RESOLUCIÓN de 7 de marzo de 2023, de la Dirección General de Sostenibilidad, de adecuación de contenido por modificación no sustancial de la Resolución de 24 de octubre de 2018, de la Dirección General de Medio Ambiente, por la que se otorgó la autorización ambiental integrada al proyecto de modificación sustancial de la fábrica de detergentes y productos de limpieza, ubicada en Guareña, y titularidad de Industrias Químicas de Badajoz, SA. (2023060842)

RESUMEN DEL PROYECTO DE MODIFICACIÓN

Figura 1. Distribución en planta del sistema de ultrafiltración.

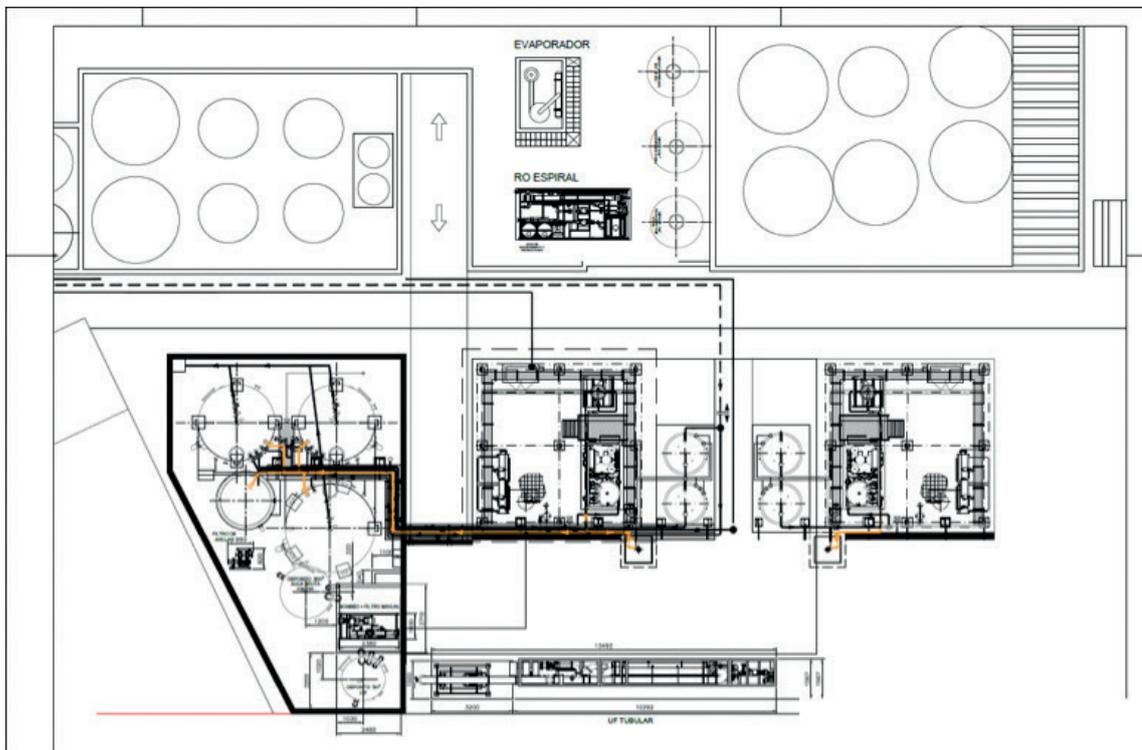
La inversión consiste en la instalación de un sistema de ultrafiltración que complementa a la depuradora existente, a ejecutar en serie antes del proceso de ósmosis inversa existente actualmente.

El sistema de ultrafiltración se proyecta con un poder de concentración de 15 y un régimen de trabajo de 50 m³ diarios.
